整理No： 44F-11-010

協力工場 不良品連絡書

仕様番号 415CFX-007-30F

415CFX-007-30F 異物付着 の件

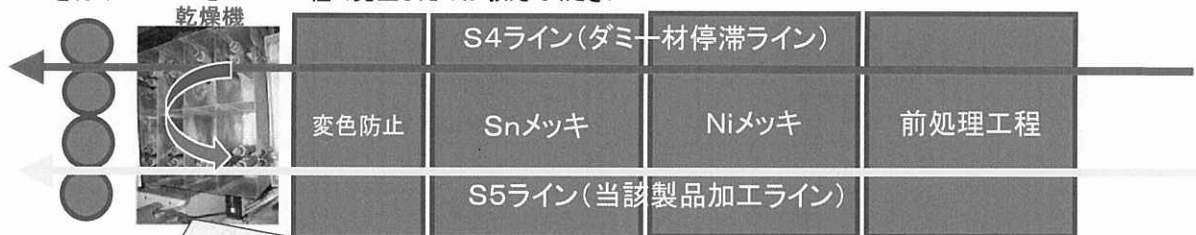
2. 検証試験結果

先日、ご提供頂きました不具合写真より当該異物は【ダミー材のメッキ箔が剥がれ落ちたもの】と判断させて頂きました。

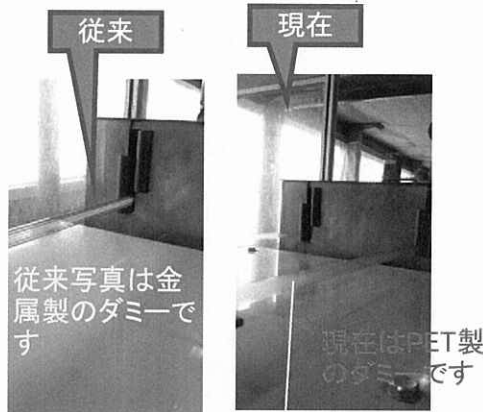
4)流出対策でサンプルになればどうやって流出防止されるのですか？

本来であれば、検査装置等を用いて全数検査をすることが望ましいのですが現在、弊社においては検査装置を導入する事は困難であります。発生防止対策としてメッキが付かないPET材ダミーを使用している為、今後ダミー材からメッキ箔がこぼれおちる事はありません。よって、再発防止対策を徹底することで流出防止になると考えます。

(PET材ダミー)

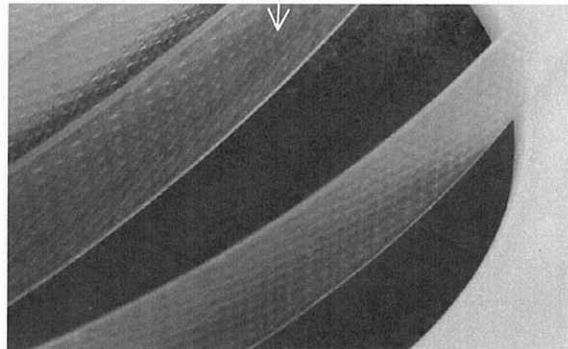
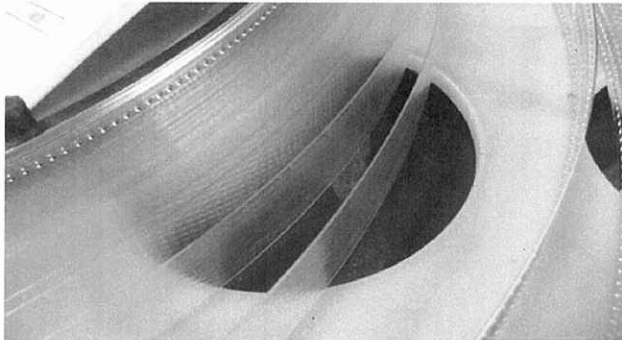
5)PETにするとなぜ発生防止になるのかの記載がありません

PET材ダミーの場合、金属では無い為、メッキが付きません。

よって、ダミー材からメッキ箔がはがれおちる事が無いので再発防止につながります。
